変更履歴 1ヶ所通柱を管柱に変更(X9・Y2.5通り)(6/30) トイレ窓07409に変更(8/3)		飯沼建築設計事務所 tel 055-277-3948 fax 055-277-3916	一級建築士事務所 登録(梨)第1-301822号 一級建築士 230919号 飯沼 直己	縮尺 1:50	工事名称 丹澤邸 新築工事	図面名称 2階平面詳細図	NO. A 16
				作成日 2019.02.25

工事名称 丹澤邸 新築工事
図面名称 立面図

工事名称 丹澤邸 新築工事
図面名称 展開図 (3)

工事名称
丹澤邸 新築工事
図面名称
1階コンセントプロット図

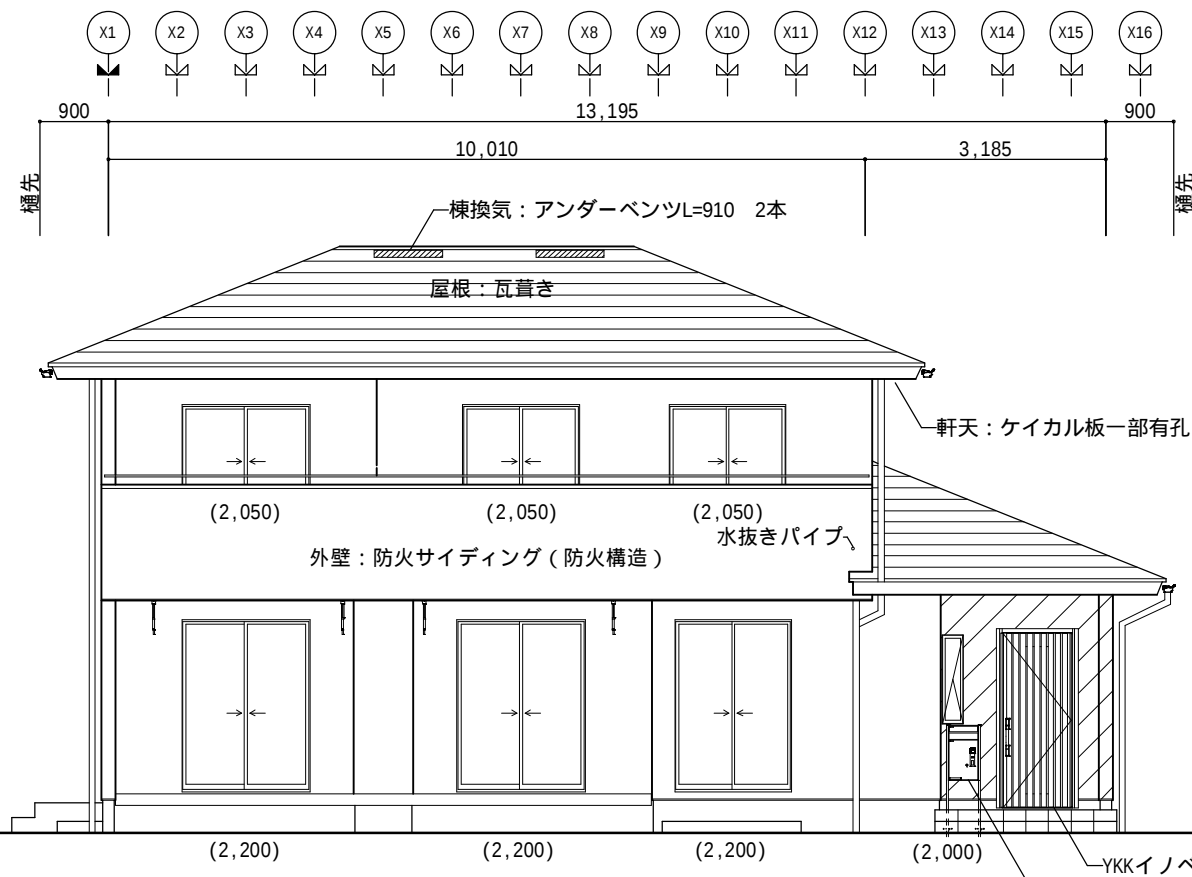
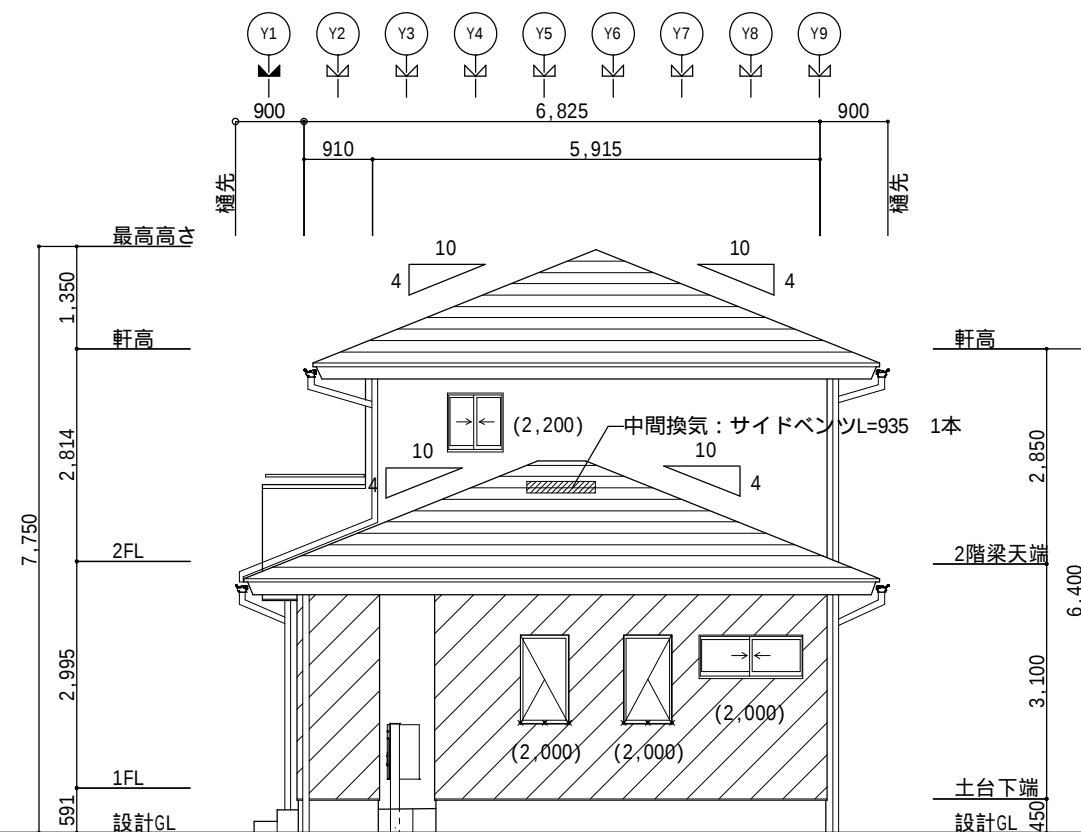
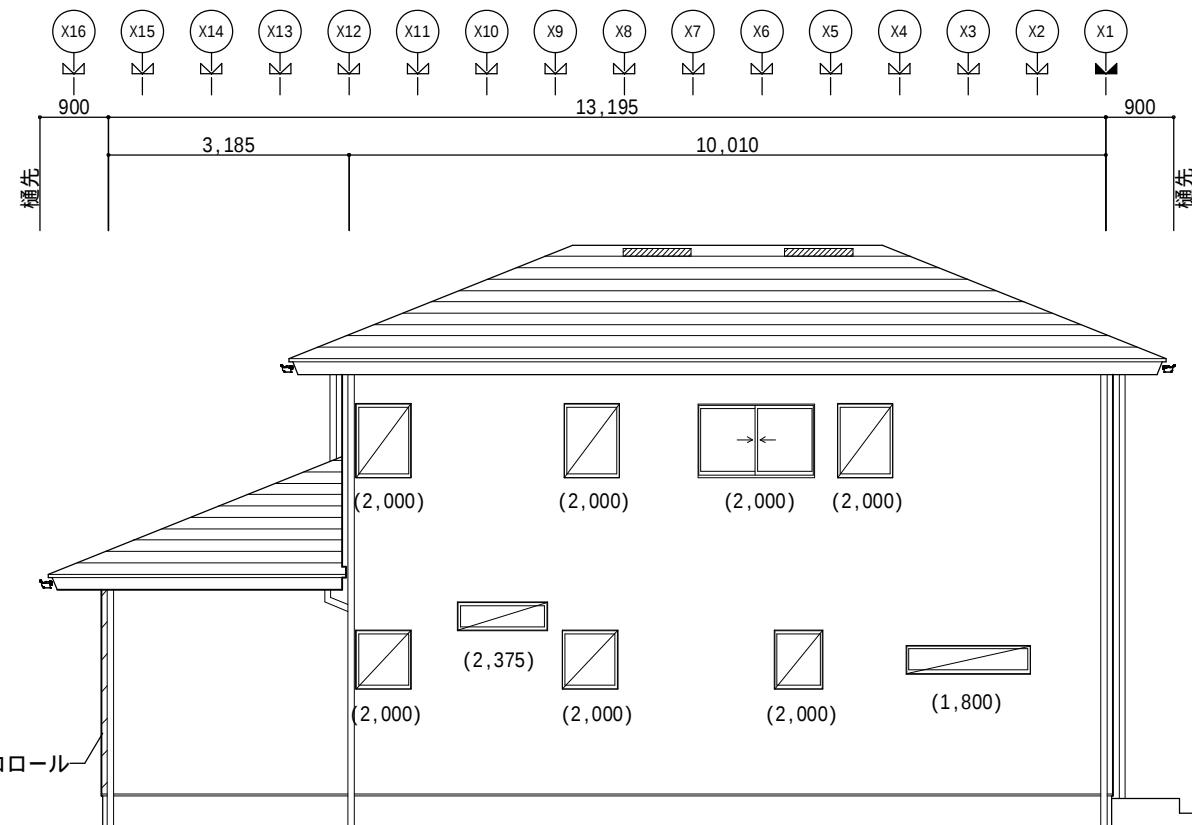
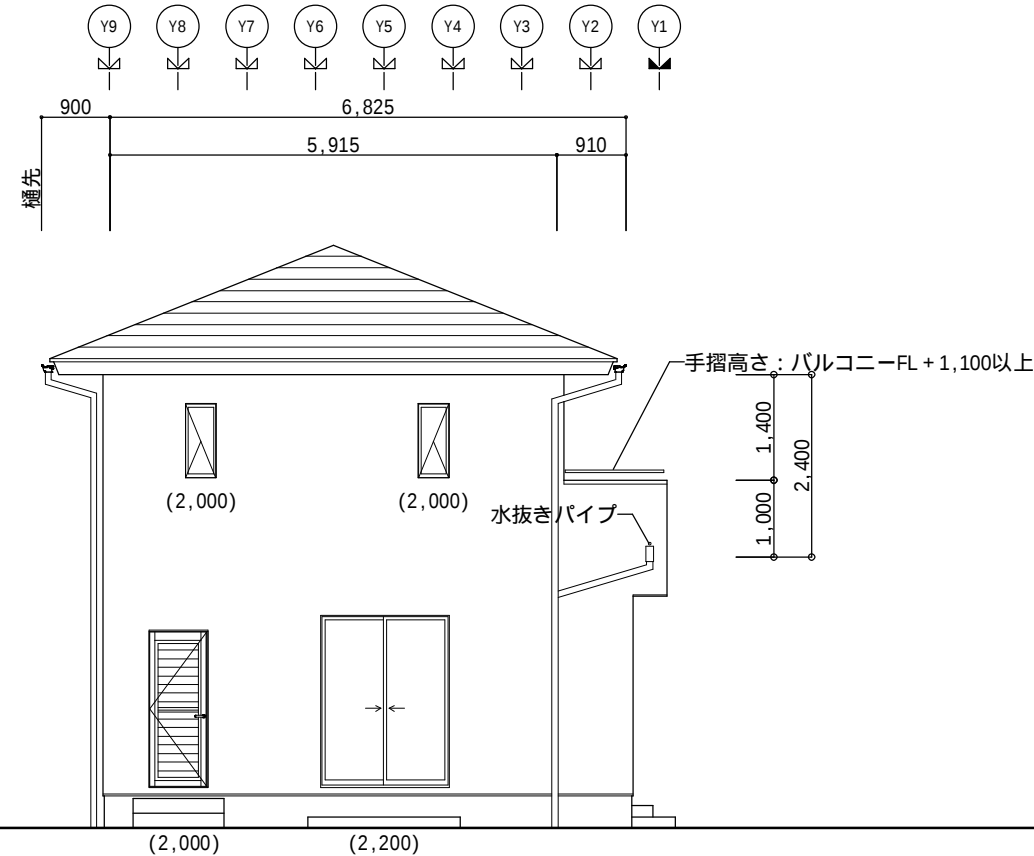
変更履歴
宅配ポスト追加・玄関ドア自動タイプに変更 (8/3)

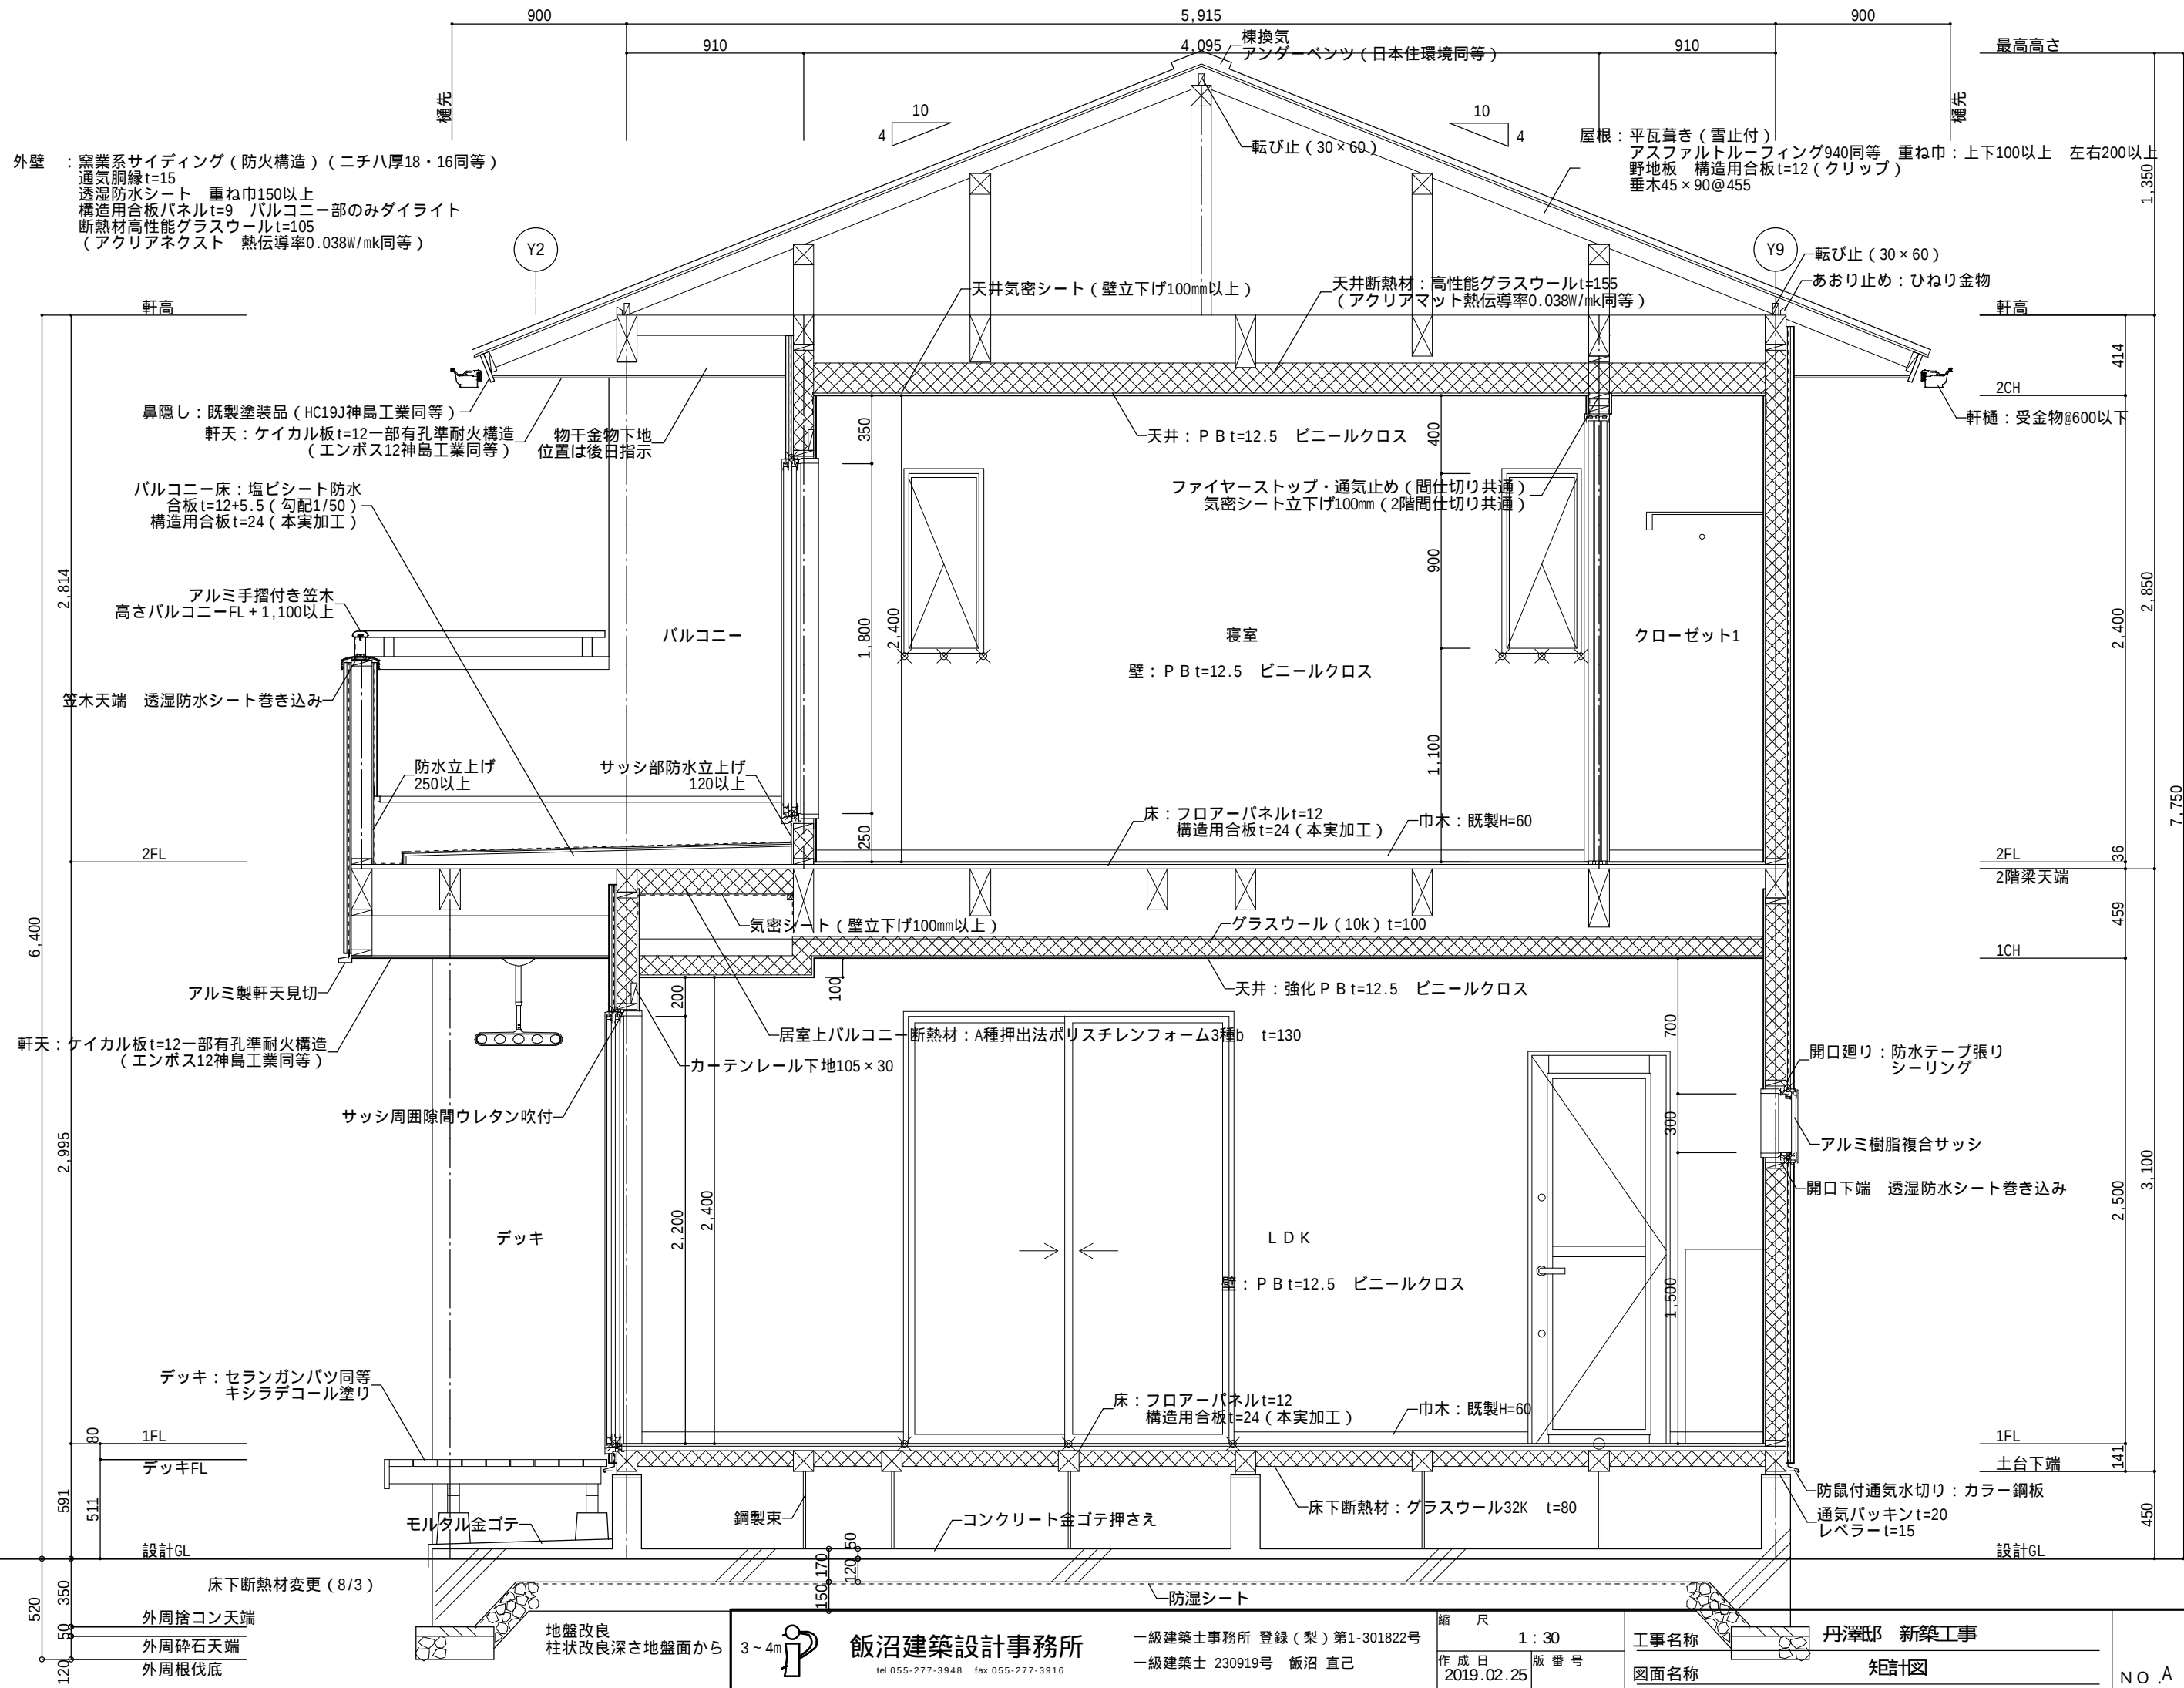
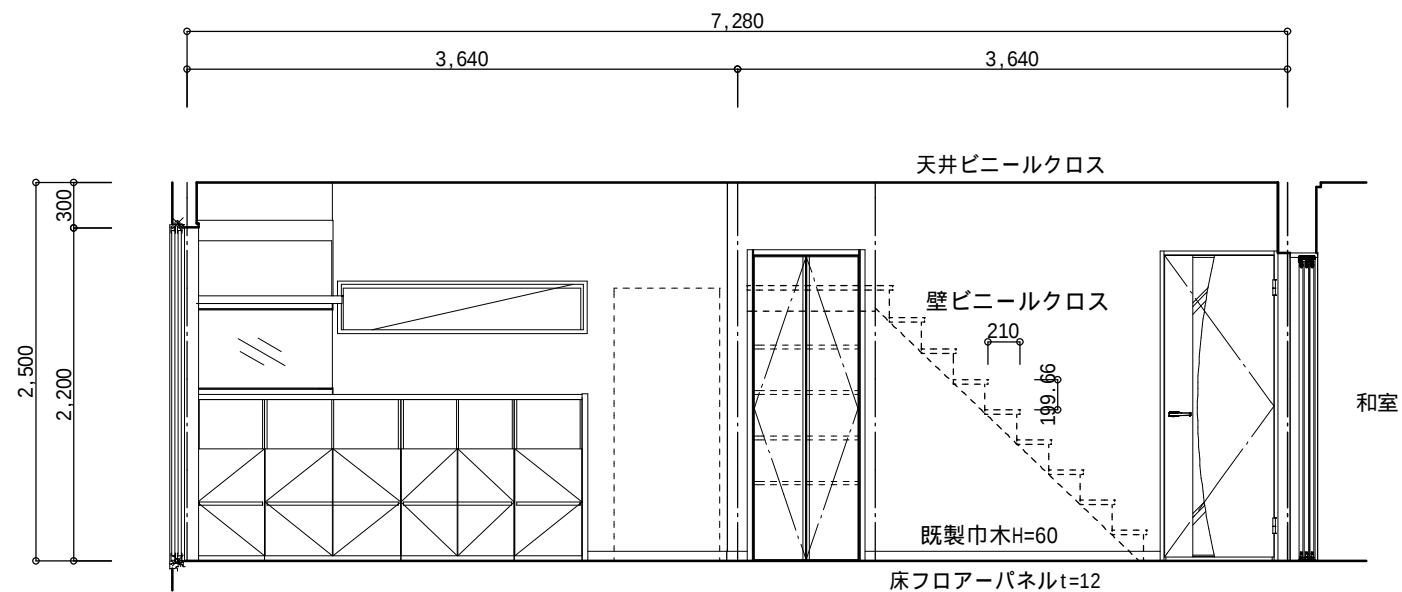
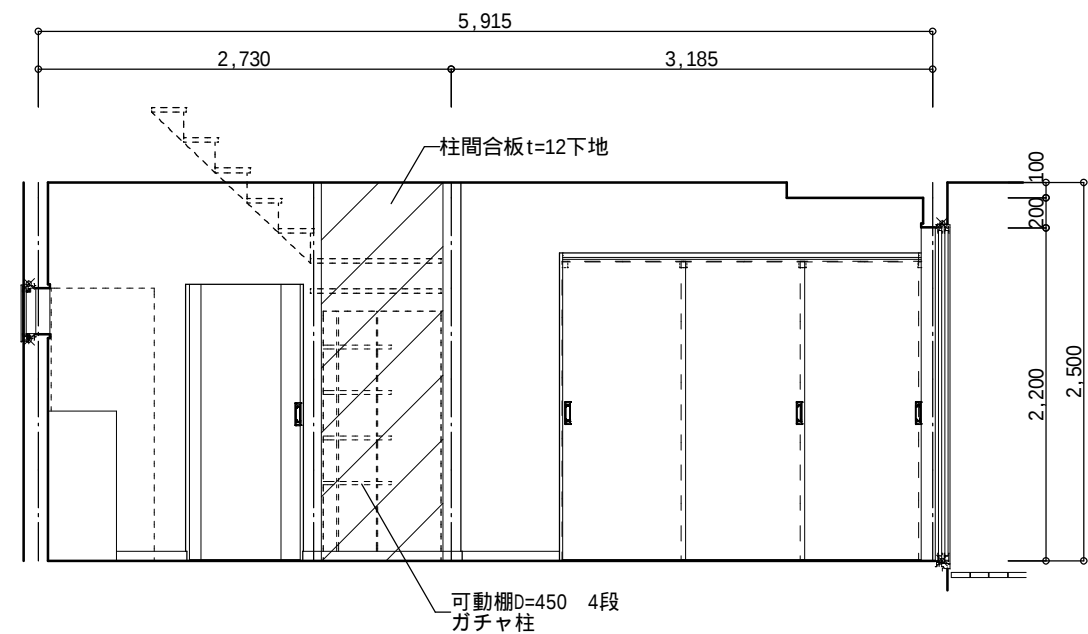
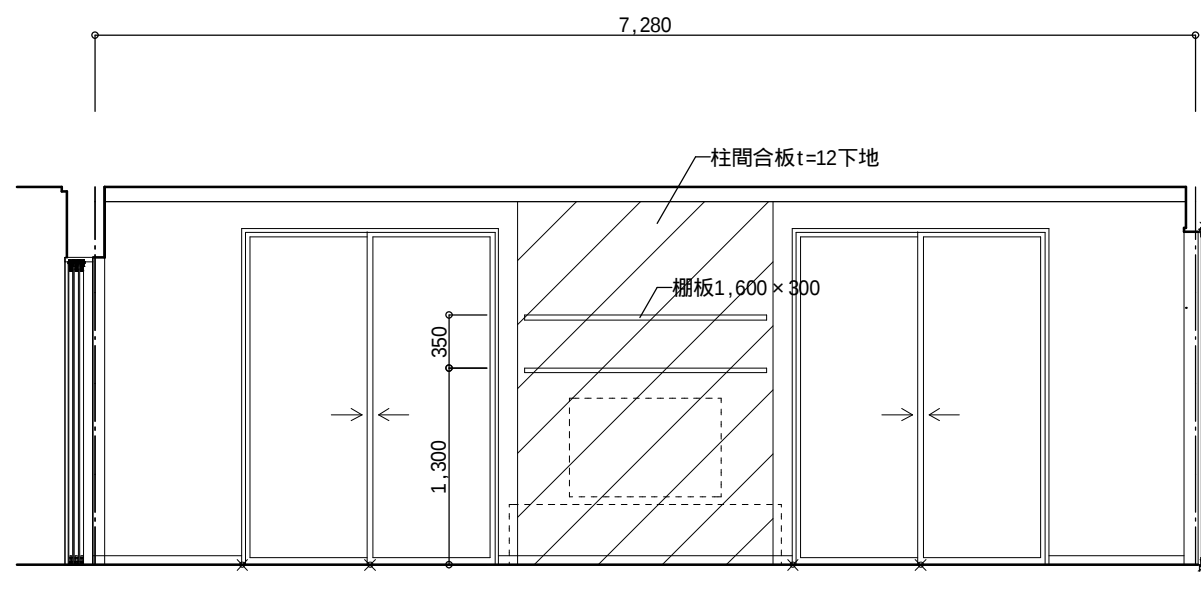
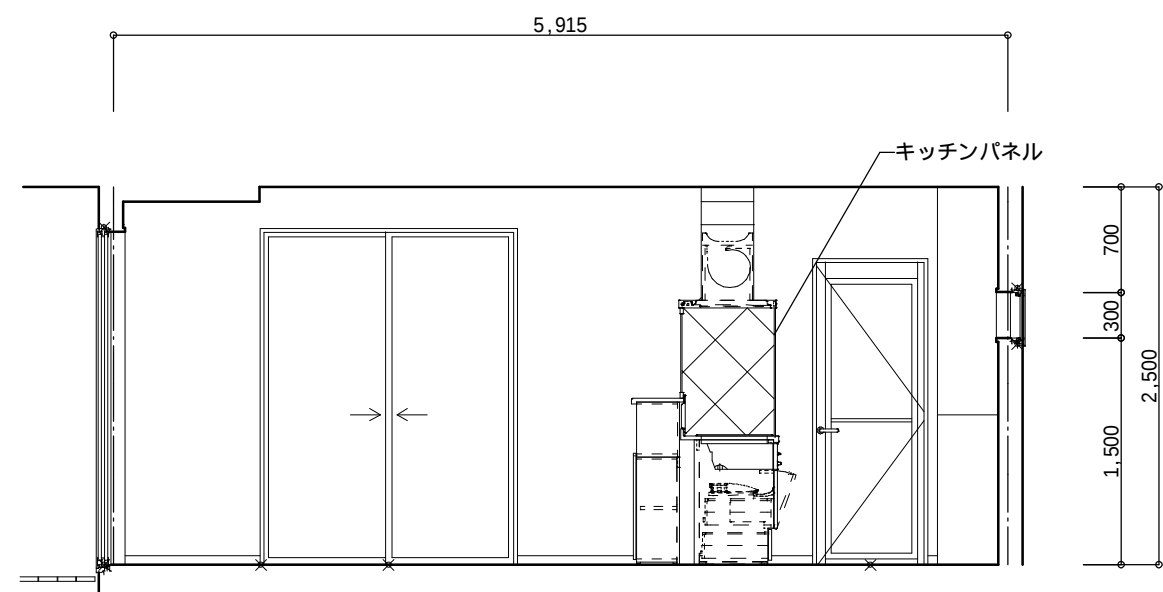
変更履歴
物入3可動棚追加 (8/3)
